バングラディッシュ国
テレビジョンスタジオ建設計画
実施設計報告書
第 1 編

バングラディッシュ国
テレビジョンスタジオ建設計画
実施設計報告書
第 1 編

バングラディッシュ・テレビジョンのオーディトリウムの実施設計に当って、日本の調査団とBTVは、1977年7月23日から本日まで討議を行い、その結果基本的構想については第1次調査団の報告書のとおりであるが、実施設計を進める上で、下記の点に配慮すべきことを確認する。

Fig 2-5 BLOCK DIAGRAM OF CONNECTION IN TV STATION

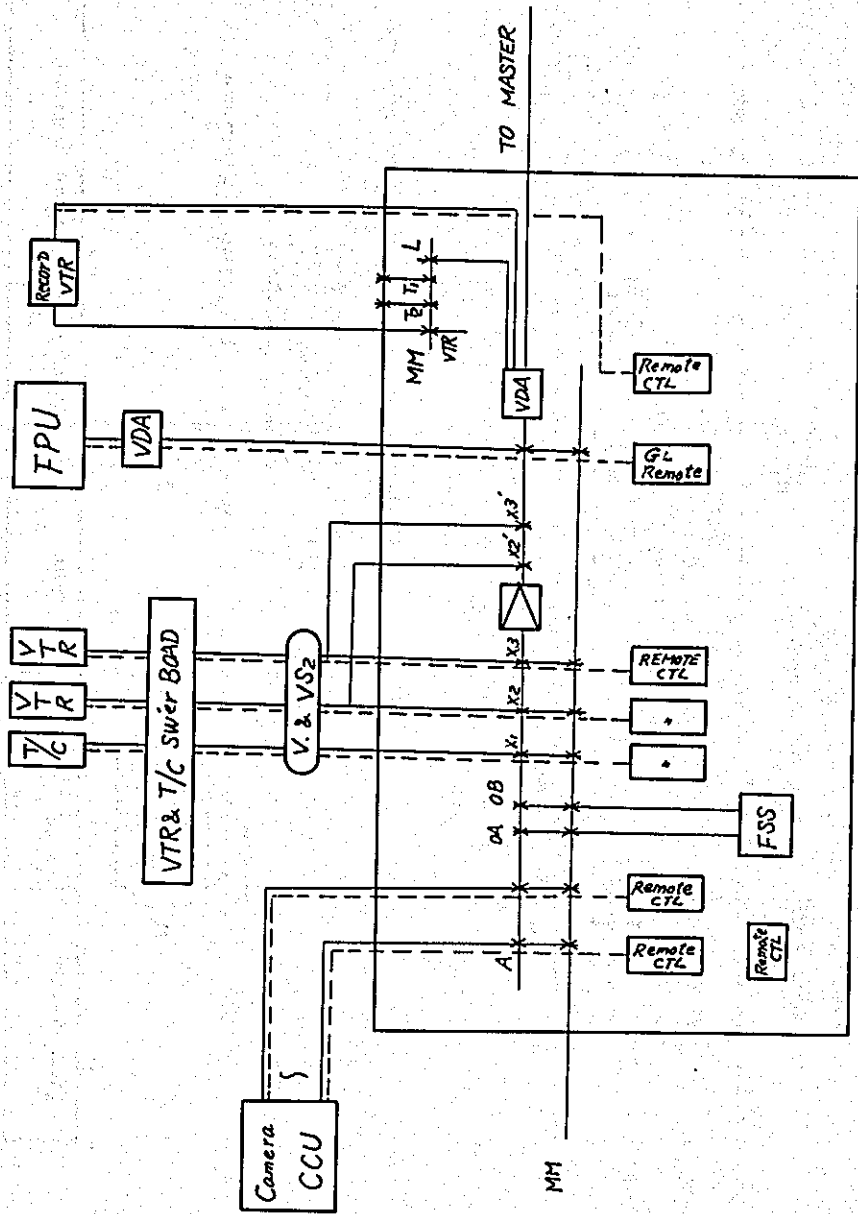
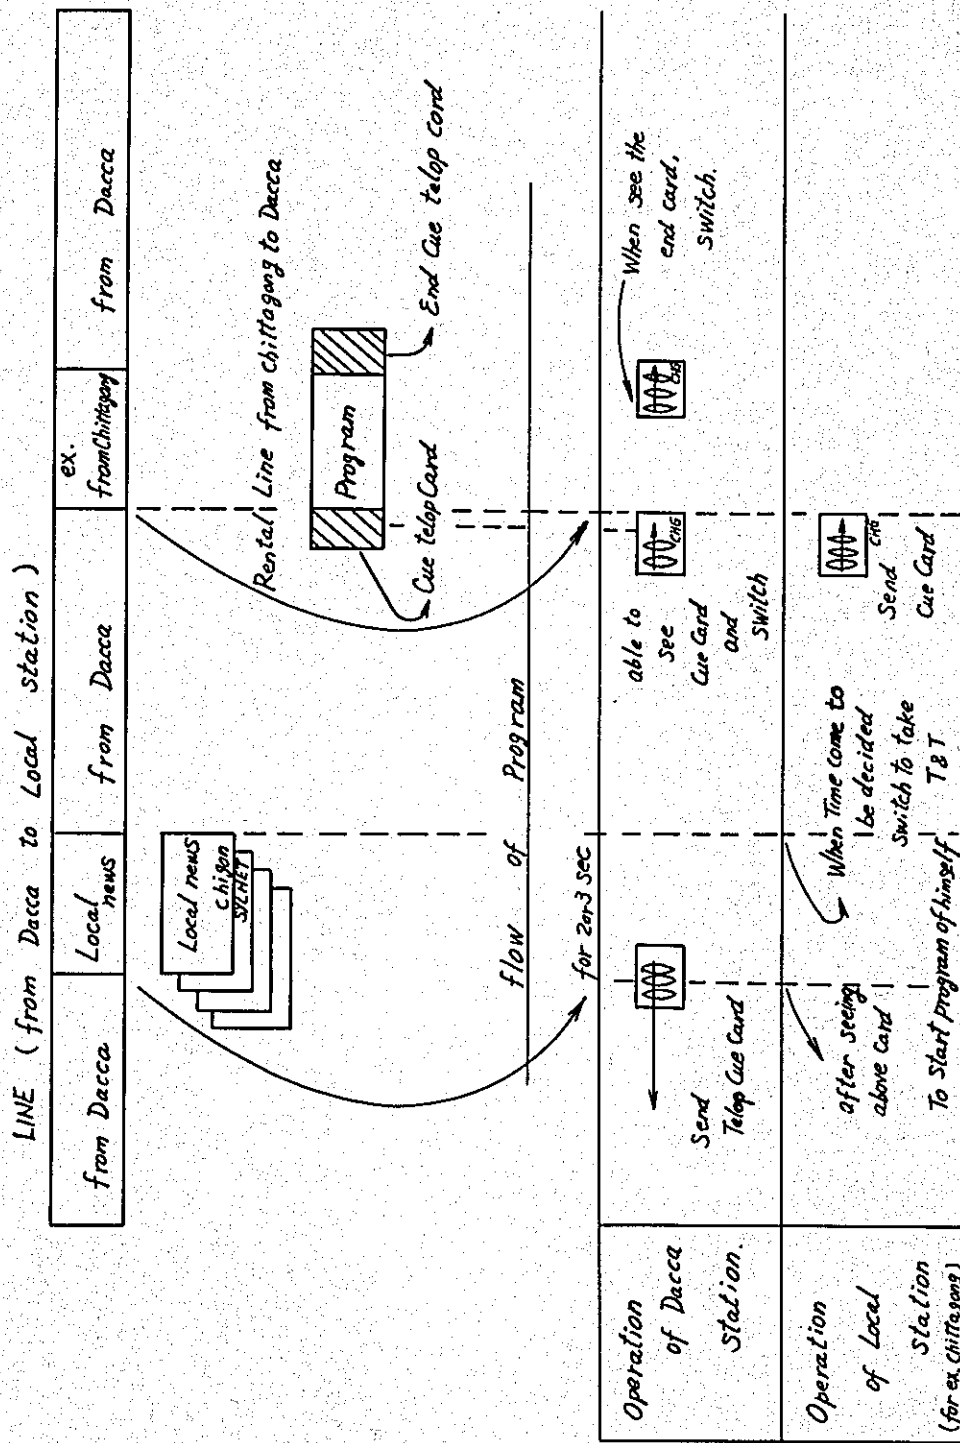
機器の有効利用をはかること及び各室の機能を明確にすることが必要である。そのためにはシステムを図2-5及び図2-6のようにすることが望ましい。これらの事は既設設備の移設（ニュース関係の副調整卓等）、更新、改修の際に検討されたい。

Fig. 2-7 One method to display of Swing Cue in Picture.

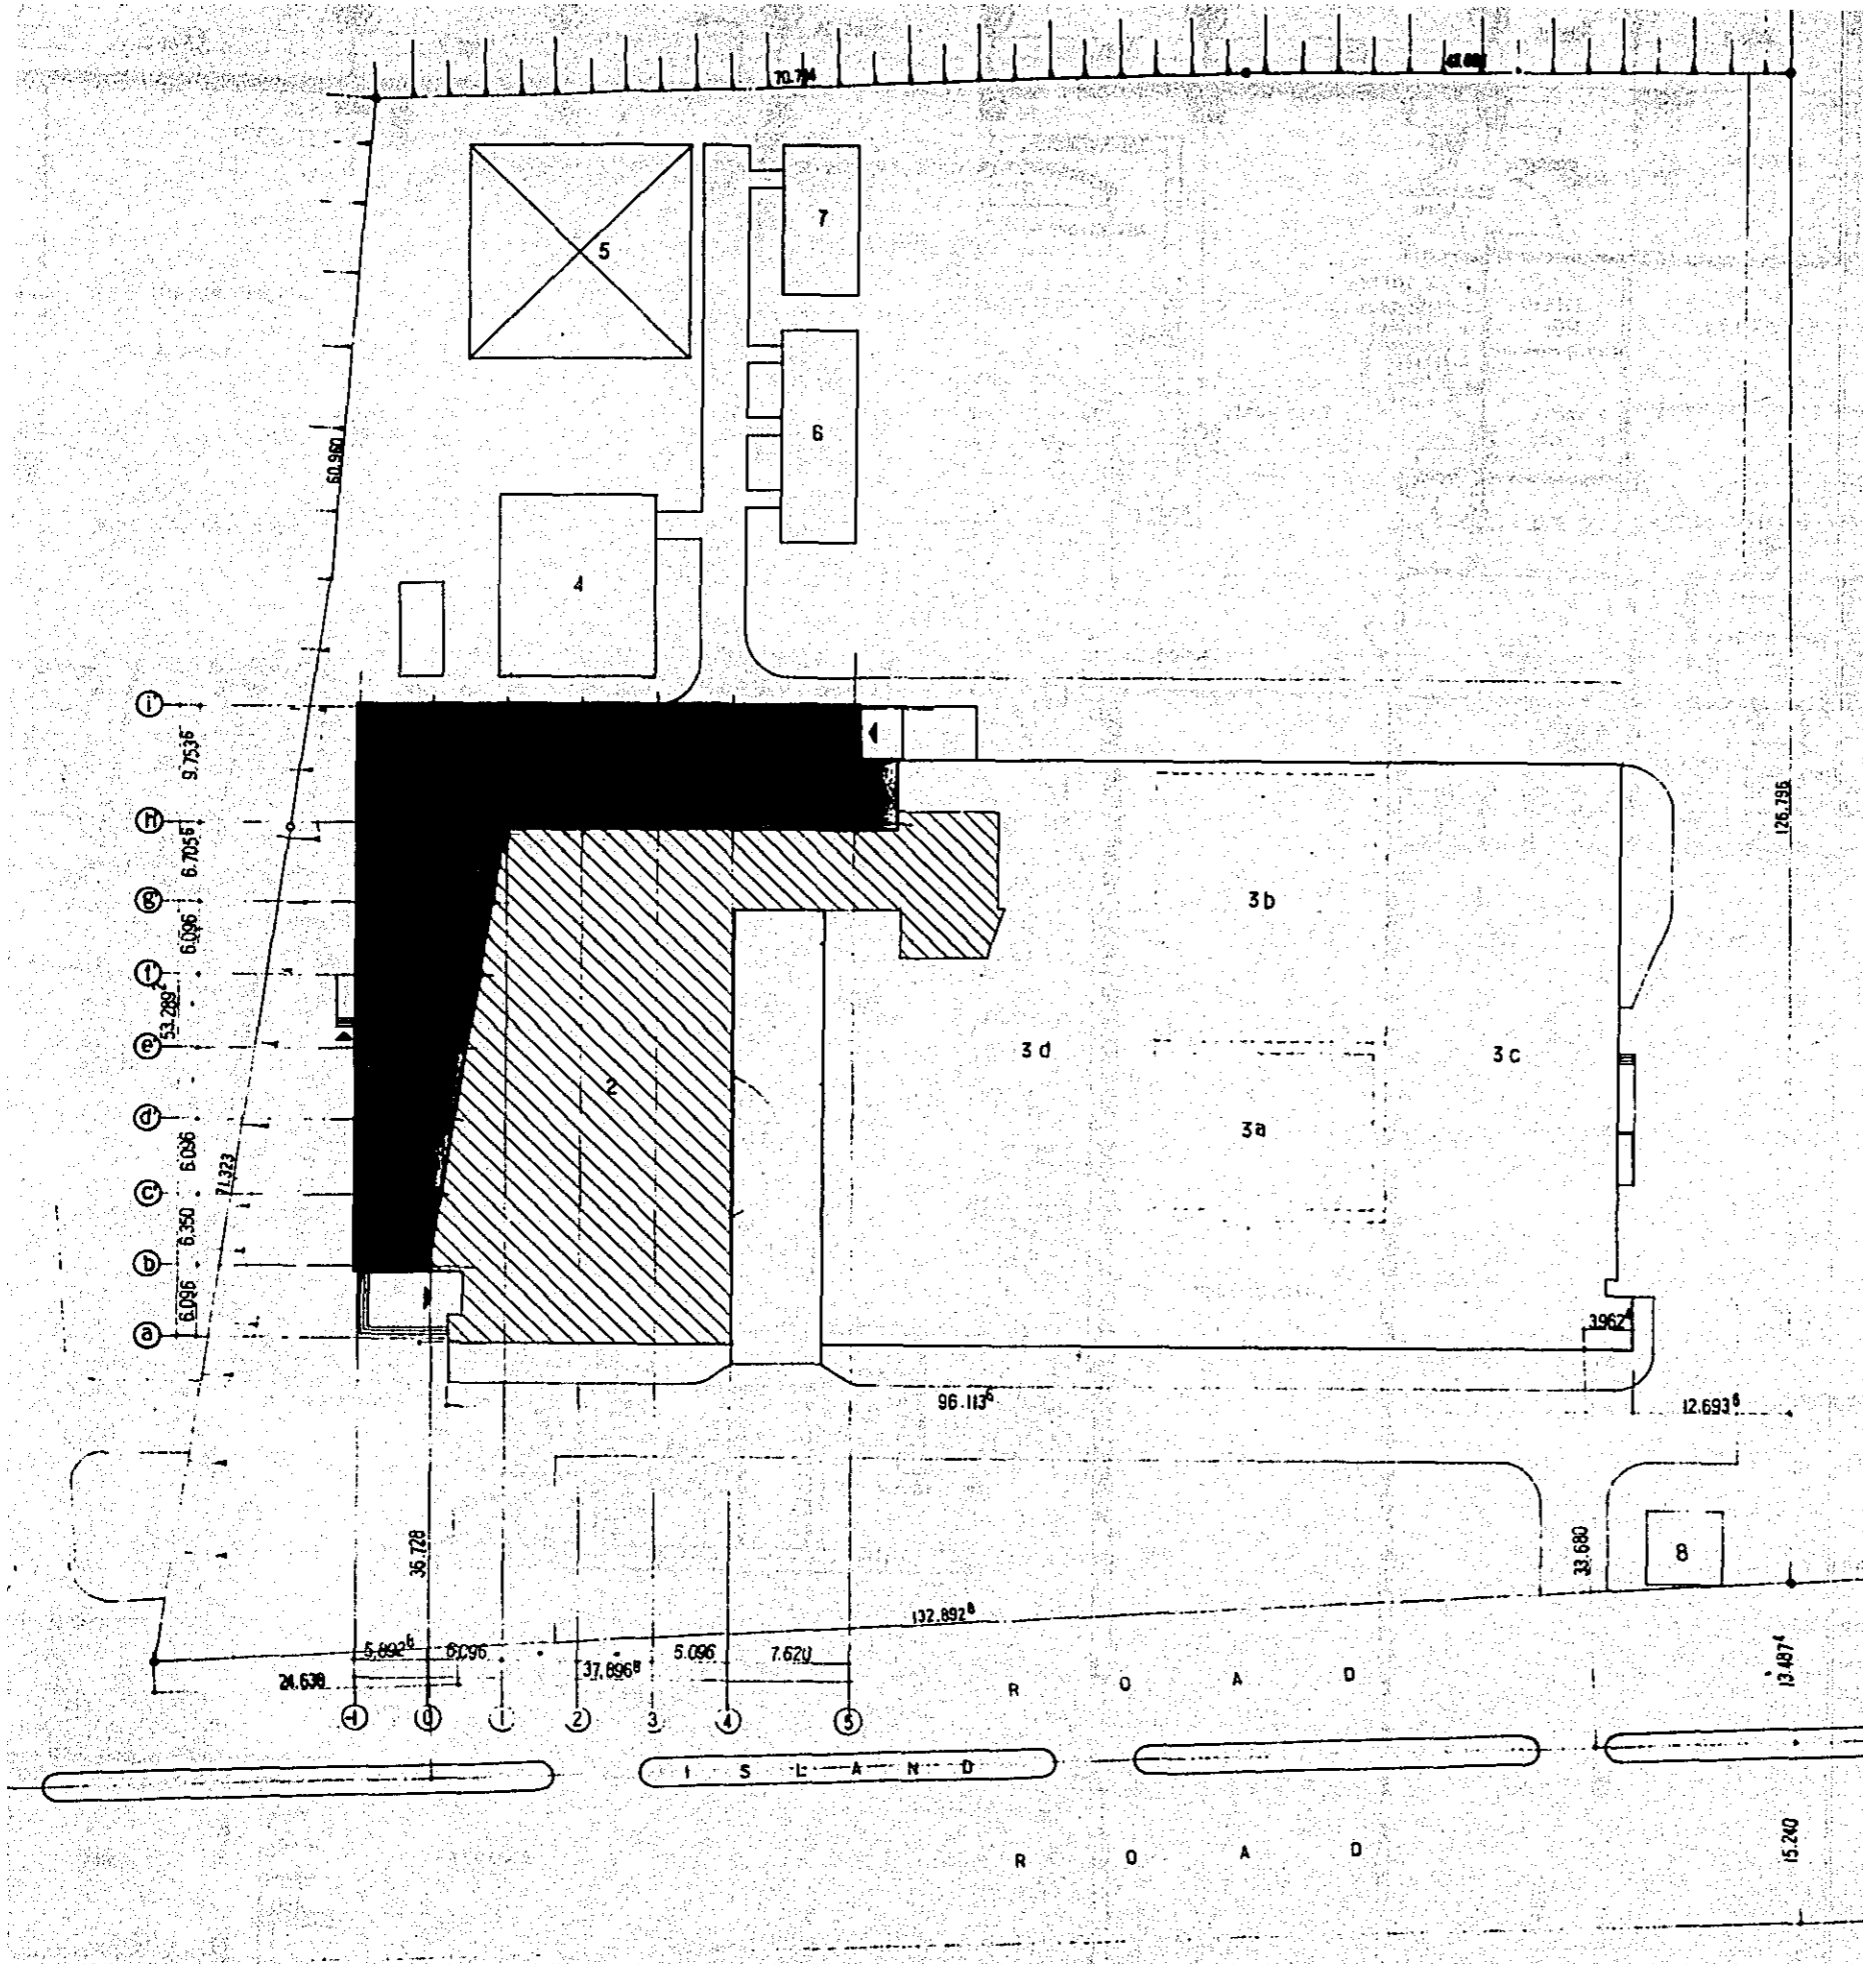
番組切替システムは、自動切替方式(下記)と手動切替方式(図2-7)とがあるが、自動方式は現在のマイクロ回線の質、ローカルTV局の停電及び電圧変動等に問題があるので、当面手動切替方式として将来条件がよくなった段階で自動切替方式とすることが望ましい。

FIG. 1 PLAN - GROUND FLOOR SCALE: 1/200

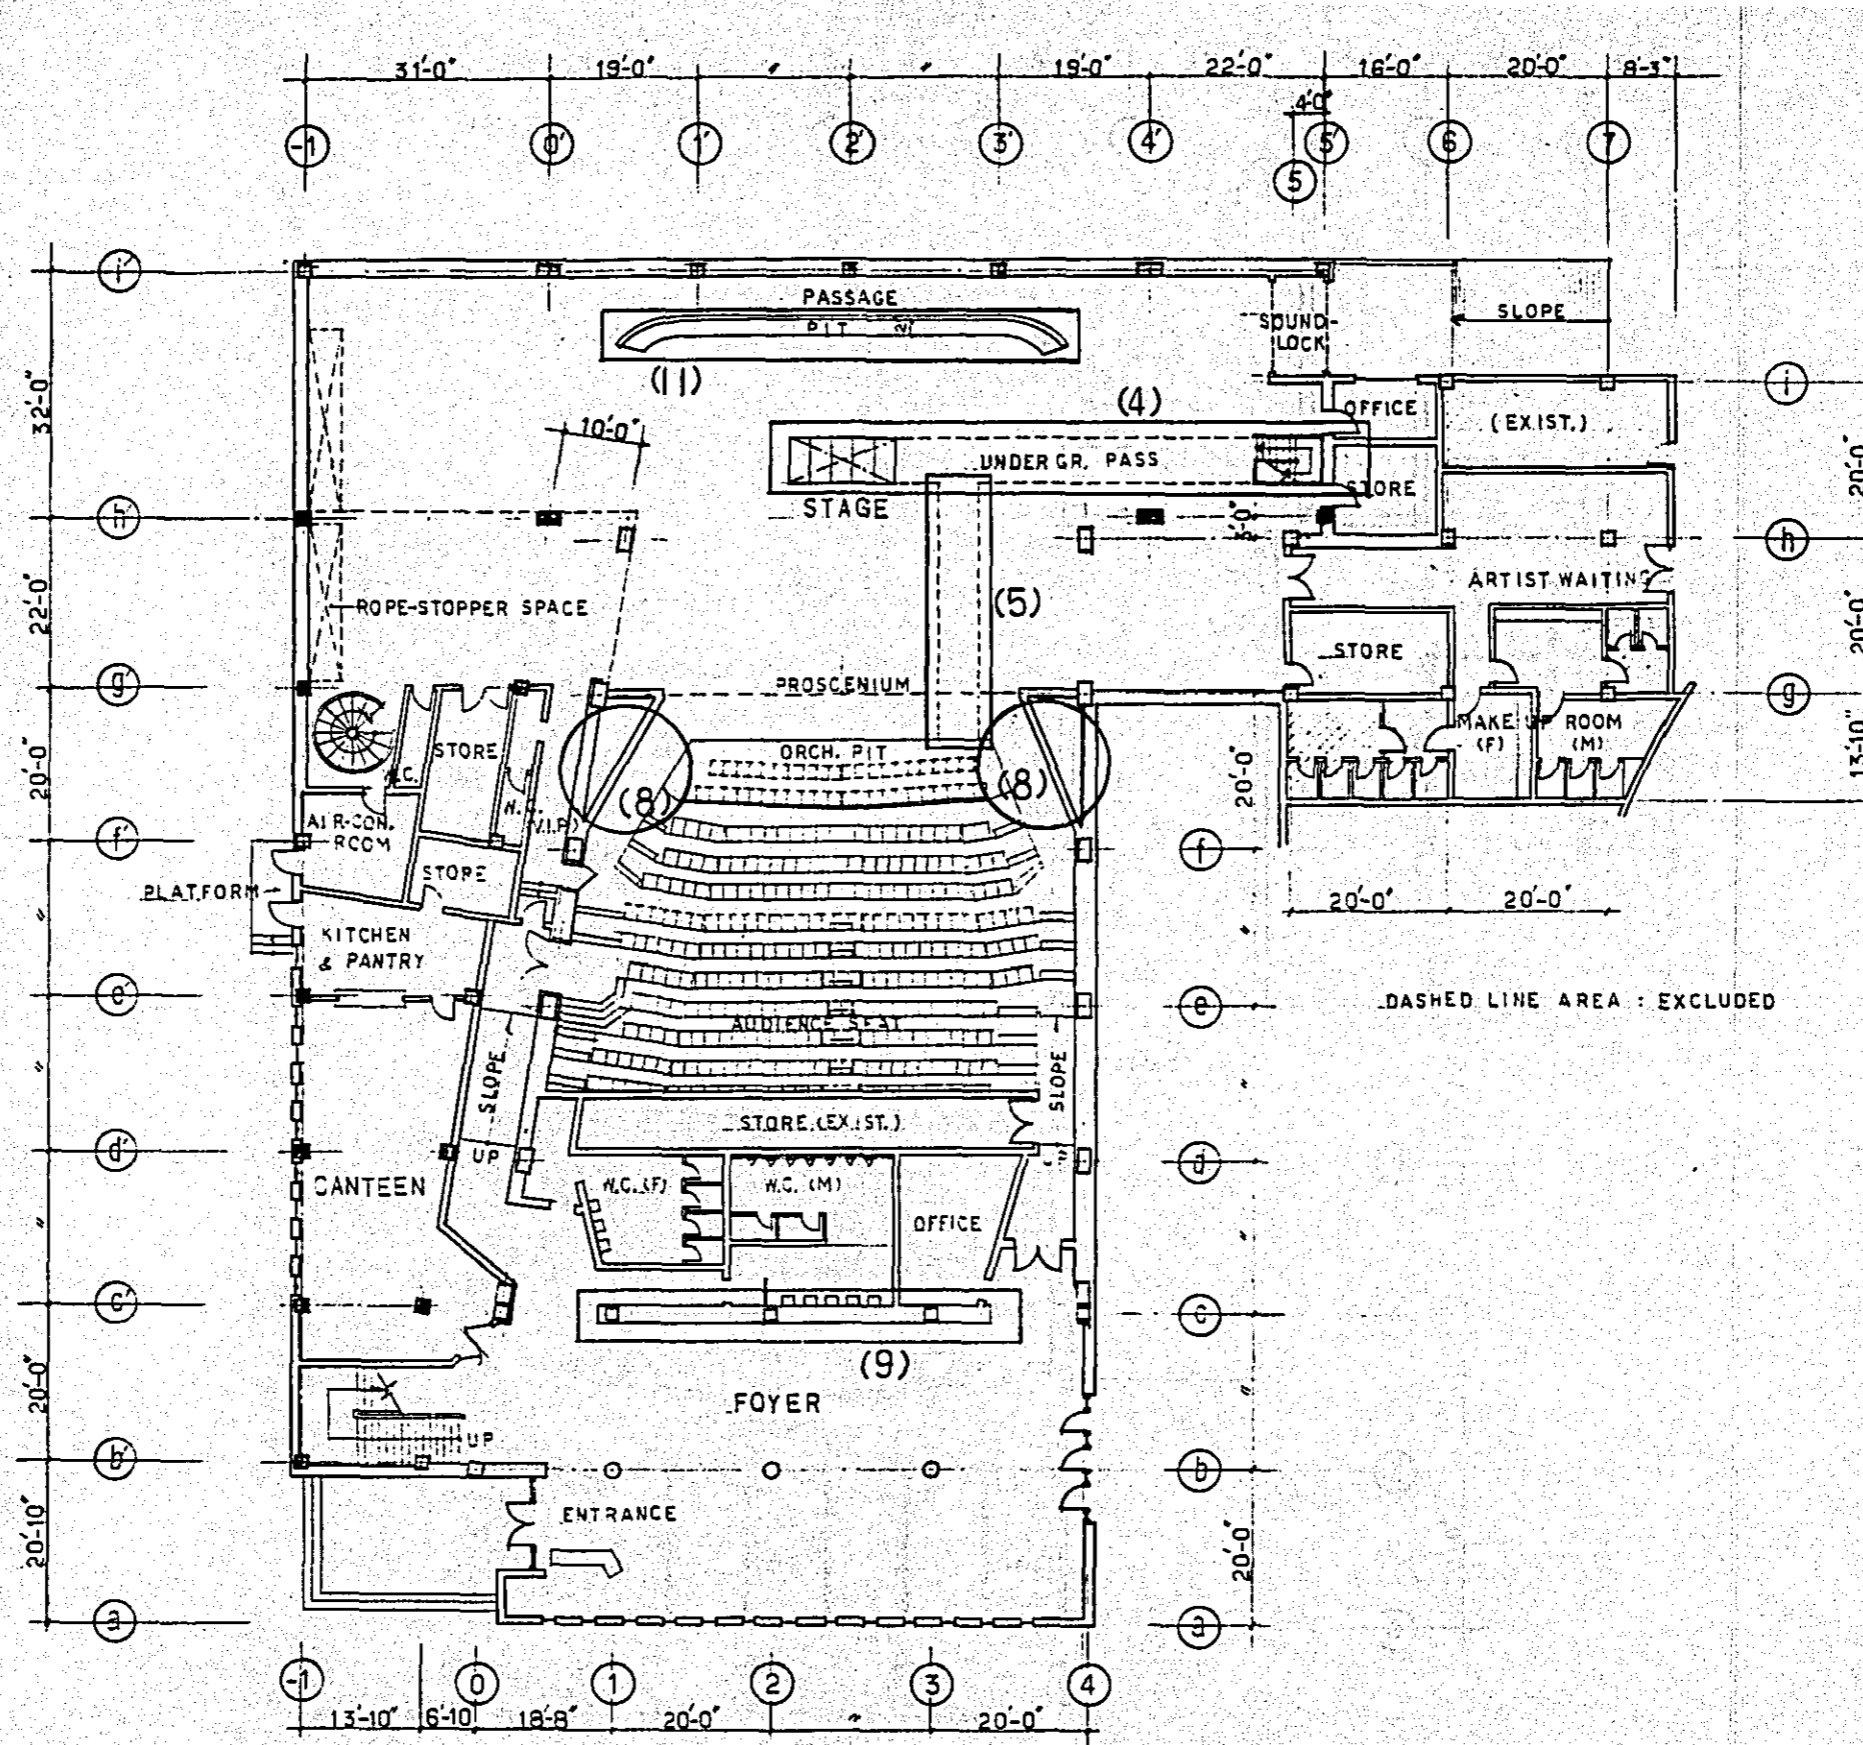
(4) 後舞台は増築部分となるので、迫り機構のない浅いピットを設けることは可能である。従って、迫りに代るものとして後舞中央にピットを設ける。ただし、ピットの内法高さは7フィート程度が限度となる。

このピットへの地下連絡通路を後舞台の上手側から設ける。(図1の(4)、図6の(4)参照)

(5) 上記(4)の地下通路から分岐してオーケストラピットへの地下連絡通路を設ける。(図1の(5)、図5の(5)、図6の(5)参照)

(8) 舞台両袖壁をホール内のデザインのポイントとして装飾的にする。(図1の(8)、図2の(8)参照)

(9) ホワイエの◎通り壁面の仕上げは、装飾的にする。(図1の(9)参照)

(11) ホリゾンピットは幅2フィートとし、ステージ部分を広くする。(図1の(11)、図5の(11)参照)
